ZAKŁAD KOMINIARSKI „KOL-KOMIN”

Opinia Nr 44/2020

W wyniku przeprowadzonych oględzin-ekspertyzy urządzeń grzewczo – wentylacyjnych w budynku położonym we Wrocławiu przy ul. Prądyńskiego 1A m. 18

SZKIC ORIENTACYJNY

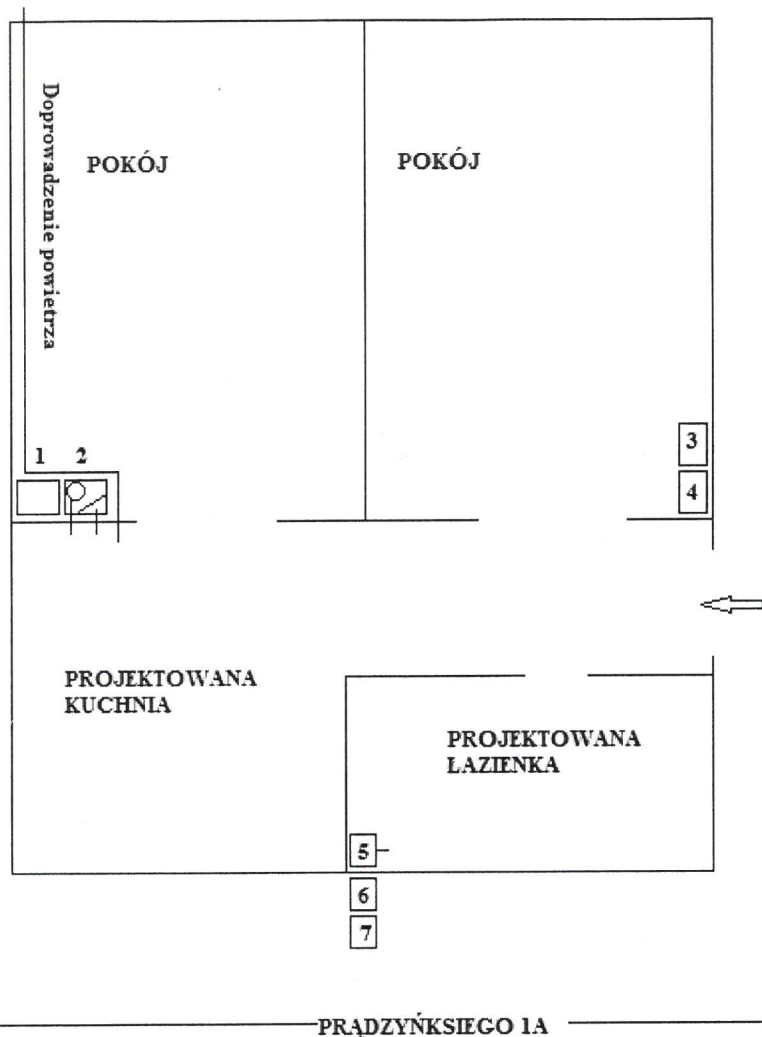
1. Kanał(y) kominowy(e) Nr**2**.....(patrz szkic na odwrocie) odpowiada(ją) wymaganiom niżej wymienionych przepisów i ...może być .. przeznaczony(e) do podłączenia :

Kanał kominowy murowany nr **2 (0,14 x 0,2 m)** drożny 21 mb – proponowany do podłączenia :

A – Kotła C.O. – gaz z zamkniętą komorą spalania w pomieszczeniu kuchni- wkład Ø 80 mm

B – Wentylacji wywiewnej pomieszczenia kuchni (przestrzeń wokół wkładu)

Kanał kominowy murowany nr **5 (0,14 x 0,2 m)** drożny - istniejąca wentylacja wywiewna projektowanej łazienki.

2 Proponowany do podłączenia :

A – kotła C.O. – gaz z zamkniętą komorą spalania w kuchni m. 18

B - wentylacji wywiewnej pomieszczenia kuchni m. 18

5 Wentylacja wywiewna łazienki m. 6, 10, 18

Kanał kominowy nr **2** zabezpieczyć wkładem ze stali kwasoodpornej Ø 80 mm .

Powietrze do spalania doprowadzić z zewnątrz.

Na wylocie kanału nr **5** zamontować nasadę typu TURBO - VENT.

Po wykonaniu w/w zaleceń zgłosić do kontroli.
